OPINIA 063144

z wyników przeprowadzonych oględzin – ekspertyzy urządzeń grzewczo-kominowych

w budynku przy ul. Odrodzenia Polski

nr 18 m.8 w e Wrocławiu

Szkic orientacyjny:

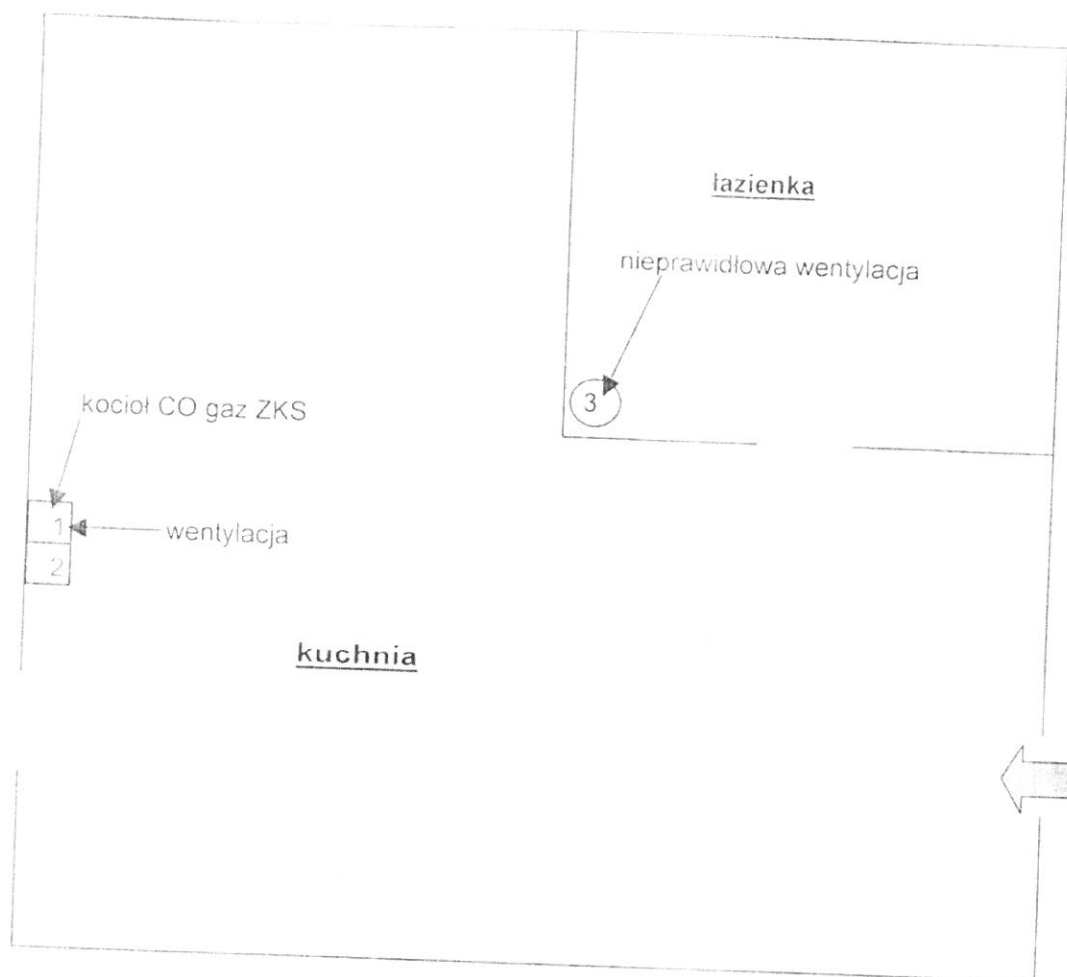
- 1- 0,14x0,24 -kocioł CO gaz ZKS(system współosiowy-wykonać system rozdzielczy) kuchni m.8 IIp + wentylacja wywiewna kuchnia m.8 IIp
- 2- wentylacja kuchnia m.3 parter
- 3- wentylacja łazienki m.8 IIp - nieprawidłowo
